LINHA FERROVIÁRIA DE ALTA VELOCIDADE ENTRE PORTO E LISBOA

LOTE B – TROÇO SOURE/AVEIRO (OIÃ)

ESTUDO PRÉVIO

SUBTOMO 10.01.05 – ELEMENTOS ADICIONAIS

Figura 1 – Cenários de Cheia Centenária

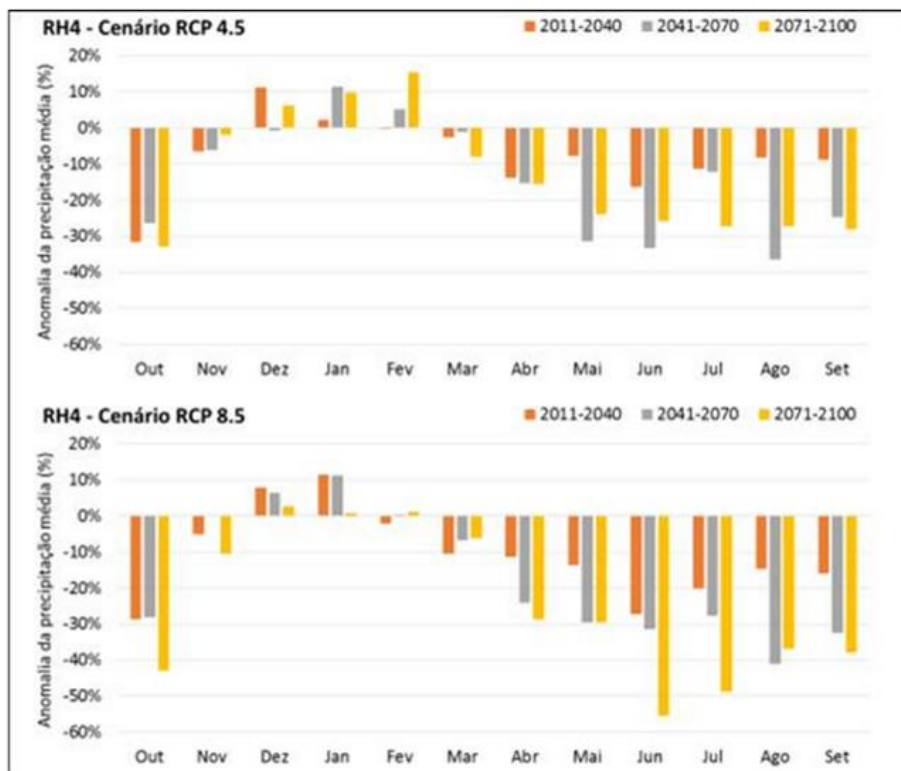
No ponto 6.7.1.4.1 a expressão “com capacidade de vazão para cheia centenária (+10%)” refere-se à majoração de 10% relativamente ao caudal calculado para a cheia centenária. Esta majoração foi aplicada no dimensionamento de PH, pontes e viadutos.

Conforme descrito no Capítulo 3 – Descrição de Projeto, subcapítulo 3.3.9 – Hidrologia e Drenagem do *Subtomo 10.01.02 – Relatório Síntese* (página 3-103), a drenagem transversal foi dimensionada para um período de retorno de 100 anos, tendo os caudais calculados sido majorados em 10% em virtude dos efeitos de aumento de pluviosidade que se esperam, para os meses de maior probabilidade de chuva, provocados pelas alterações climáticas. Esta explicação foi acrescentada ao ponto 6.7.1.4.1 “Alteração do escoamento e erosão hídrica”.

O valor de incremento de caudal (10%) foi adotado com base no “Plano de Gestão dos Riscos de Inundações” desenvolvido pela APA em março de 2019 mais concretamente com base nas projeções das precipitações médias mensais para a Região Hidrográfica do Vouga, Mondego e Lis (RH4A), onde se insere o projeto, e que se apresentam acima para três intervalos de anos, 2011-2040, 2041-2070 e 2041-2070 (considerado este último como um “futuro intermédio”).
